## 協力工場 不良品連絡書

仕様番号	503546-8008
品名	0.4 B/B CONN H=0.7 HI-RETENTION REC NAIL
金型番号	P5652
ロットNo	40912TA75-21
連絡受理日	2014/10/23 15:13:26
対象数量	49,300

不良内容  
変形不良

# 資料-1 503546-8008変形不具合現品の状態

変形状態3  
端子切断部付近で前側に変形している。

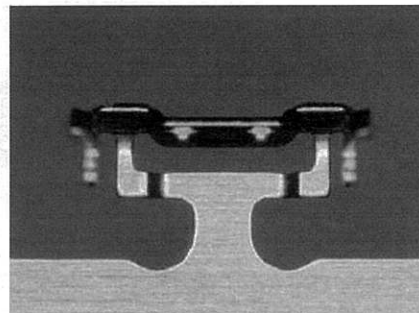
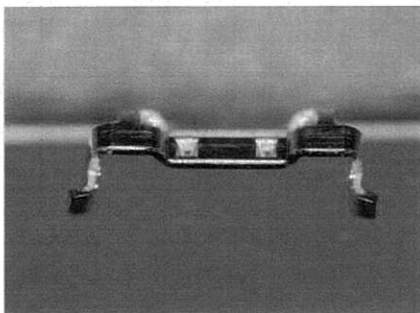
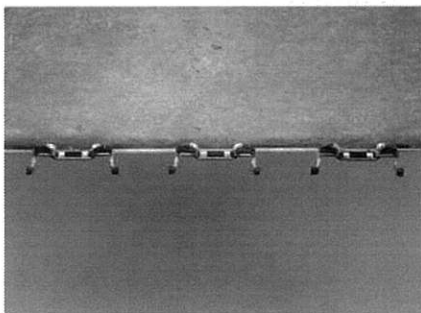
凸部を外側にして巻かれているため、巻き取り工程で巻き締まりが発生した場合端子前側に変形することは考え難い。

リール内での変形発生箇所(状態)

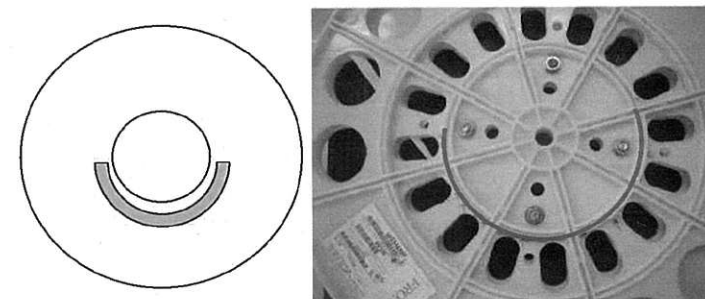
運送中の振動により端子の並びにずれが生じてしまい、後工程で使用中に巻き状態に隙間が生じて巻き緩みが発生し、製品を引き出した際に巻き締まりが発生して端子同士に負荷がかかって変形を発生させたと考えられます。

製品を引き出した際に巻き締まりが発生して端子同士に負荷がかかり変形した
